RENESAS TECHNICAL UPDATE

製品分類	MPU & MCU	発行番号	TN-RX*-A0243A/J	Rev.	第1版
題名	RX72Mグループ、RX72Nグループ ユーザーズマニュアル ハードウェア編の電気的特性に関する誤記訂正		情報分類	技術情報	
適用製品	RX72M グループ、 RX72N グループ	対象ロット等	関連資料	RX72M グループ ユーザーズマニュアル ハードウェア編 Rev.1.00 (R01UH0804JJ0100) RX72N グループ ユーザーズマニュアル ハードウェア編 Rev.1.00 (R01UH0824JJ0100)	
		全ロット

図 65.41 MTU クロック入力タイミング

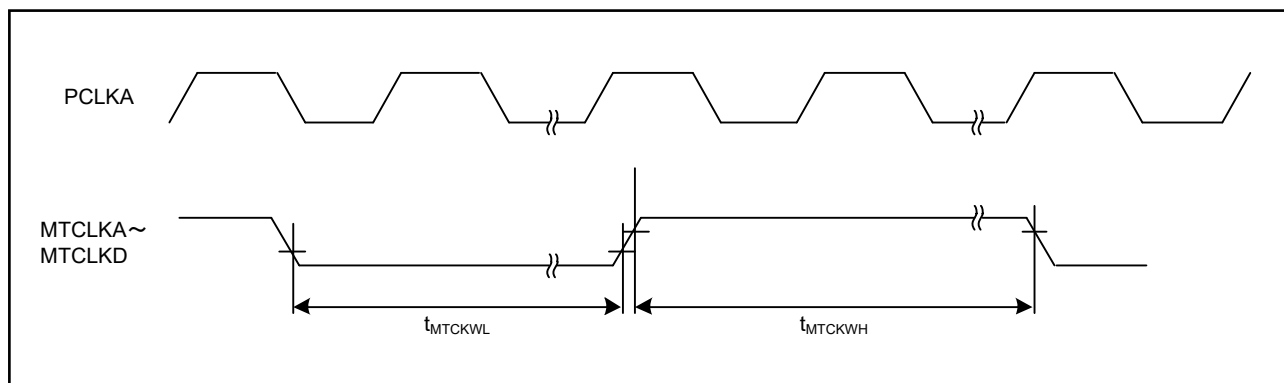
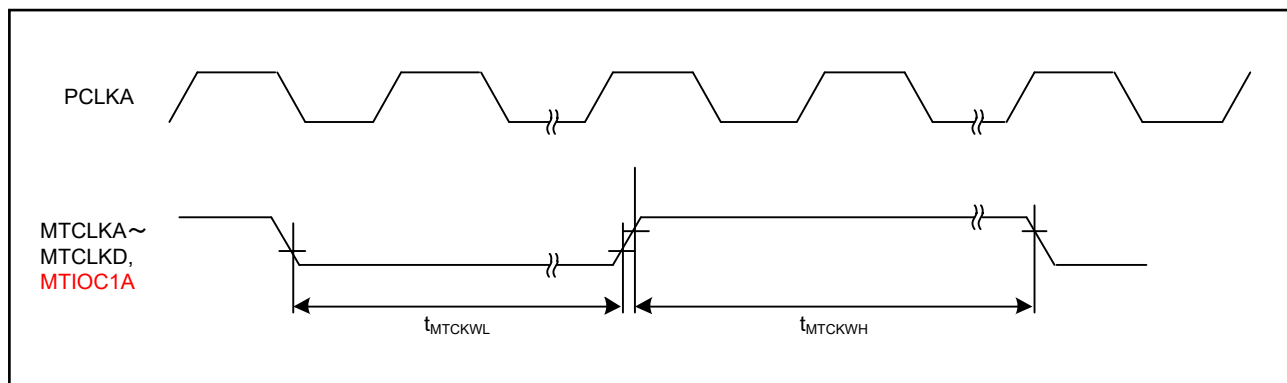
「図 65.41 MTU クロック入力タイミング」において、MTIOC1A 端子の記載漏れがありましたので、以下のとおり訂正いたします。

図 65.51 POEG 出力ディセーブル時間 (発振停止検出)

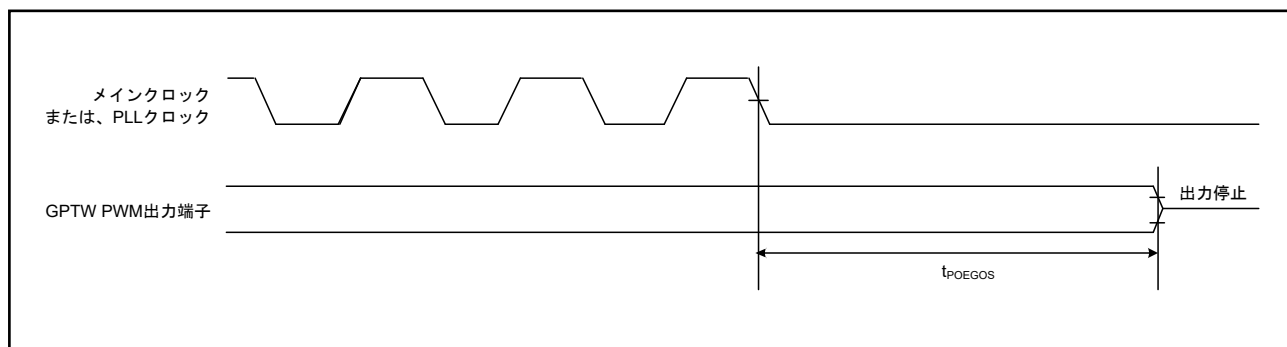
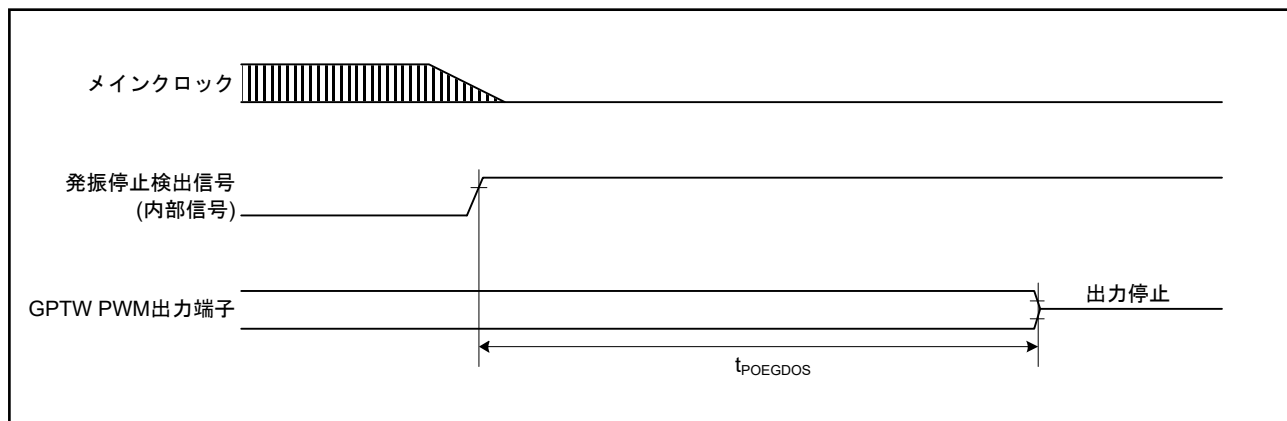
「図 65.51 POEG 出力ディセーブル時間 (発振停止検出)」を以下のとおり訂正いたします。

図 65.xx 簡易 IIC バスインタフェース入出力タイミング

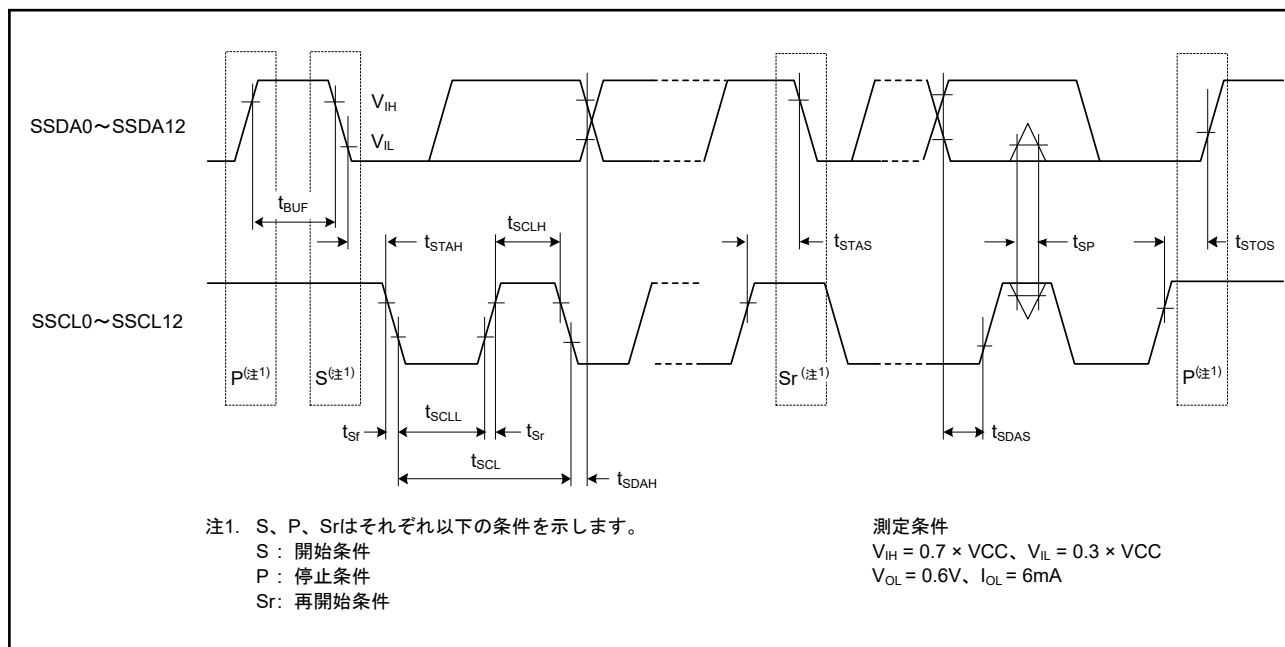
「図 65.72 RIIC バスインタフェース入出力タイミング / 簡易 IIC バスインタフェース入出力タイミング」において、簡易 IIC に関する信号名の記載漏れおよび測定条件の不備がありましたので、以下の図を新規に追加いたします。
